Aanvulling op Startvergunning naar aanleiding van DEL-GT-02-S1 sidetrack

Datum: 1 november 2023

Figuur 1 Situatie zoals in Winningsplan beschreven en status zoals na geplande DEL-GT-02-S1 zal ontstaan.

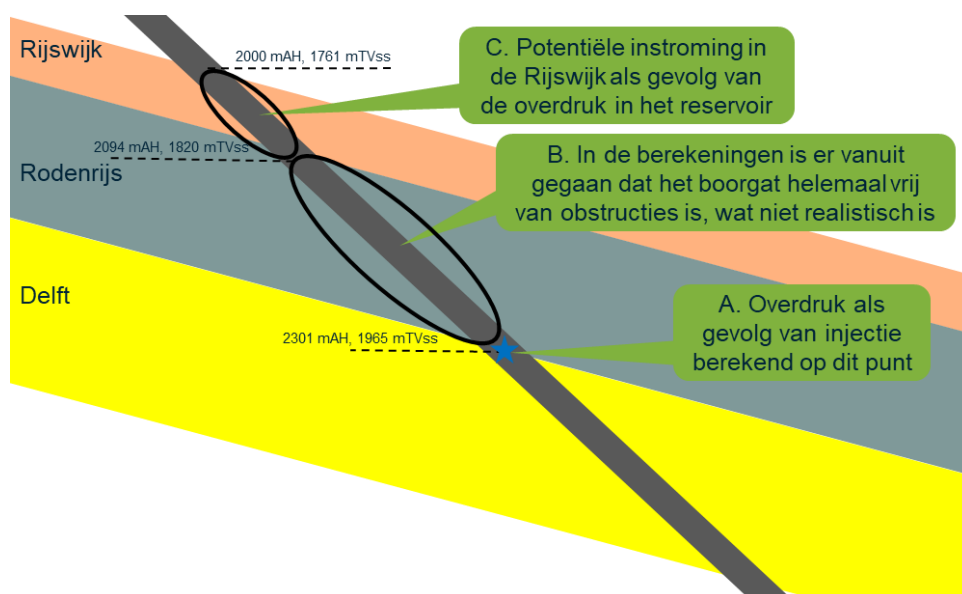
Tijdens het ontwerpen van het GTD doublet zijn de locaties van de injectie- en productieput zodanig gekozen dat het afgekoelde water niet de breuk ten zuidwesten van het doublet (zie Figuur 1) zou kunnen bereiken. Om geen nieuwe risico's te introduceren is bij het selecteren van het injectiepunt van de sidetrack een locatie gekozen die zich op grotere afstand bevindt van deze breuk.

Tijdens de beoordeling van het ingediende GTD Winningsplan is veel aandacht besteed aan de kleine breuk ten noorden van het doublet (zie Figuur 1). Het nieuwe injectiepunt is zodanig gekozen tenminste dezelfde minimale afstand wordt behouden tot deze breuk. Doordat de afstand tussen de injectieput en de productieput kleiner is geworden, zal het gebied dat afgekoeld wordt door het geïnjecteerde water kleiner zijn en zal het breukoppervlak dat afgekoeld wordt een fractie kleiner zijn en als gevolg daarvan zal de maximale magnitude kleiner zijn dan in het originele plan. De blauwe cirkels in Figuur 1 illustreren dit. De

gestippelde blauwe cirkel was het originele theoretische invloed gebied en de kleinere doorgetrokken blauwe cirkel geeft aan wat het nieuwe theoretische invloed gebied is.

Een nadelig (commercieel) gevolg van het nieuwe geplande injectiepunt is de kortere productieperiode voordat het afgekoelde water de productieput bereikt. De origineel geplande laterale afstand tussen de putten (midden reservoir) was 1335 m en zal nu 1250 m worden.
